Service Info

Remedie tegen lawaai

van de hulpaggregaataandrijving bij Ford Transit

Fabrikant:	Ford
Modellen:	Transit
Bouwjaar:	2000 - 2007
Motor:	2.0 D
Artikelnr.:	535 0223 10

Fig. 1: Vervanging van starre rol door een dynamovrijlooprol

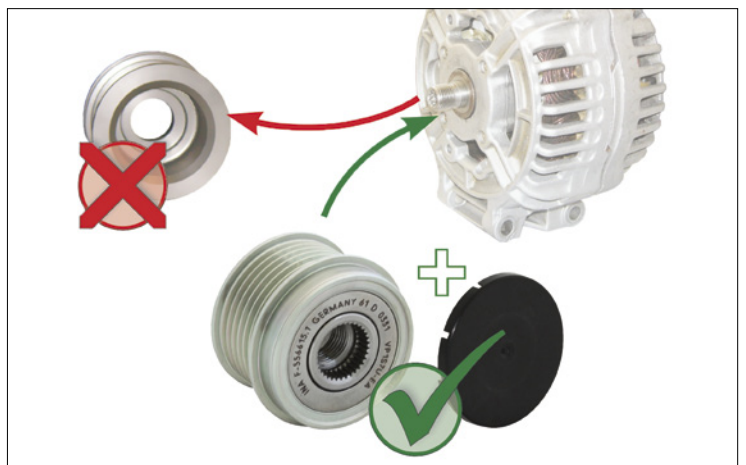
Sterke, dynamische bewegingen van de multiriem kunnen bij voertuigen met starre dynamorol veel lawaai produceren.

Schaeffler Automotive Aftermarket biedt voor deze voertuigen als technische oplossing een dynamovrijlooprol aan. Deze vermindert de dynamische belastingen in de hulpaggregaataandrijving en voorkomt zo dat er lawaai wordt geproduceerd.

Fig. 2: Bij de montage van de dynamovrijloop bij een Bosch-dynamo moet de bijgevoegde afstandsring met een dikte van 1,4 mm worden gebruikt!

Schaeffler Automotive Aftermarket adviseert de desbetreffende voertuigen met starre dynamorol uit te rusten met dynamovrijlooprol 535 0223 10.
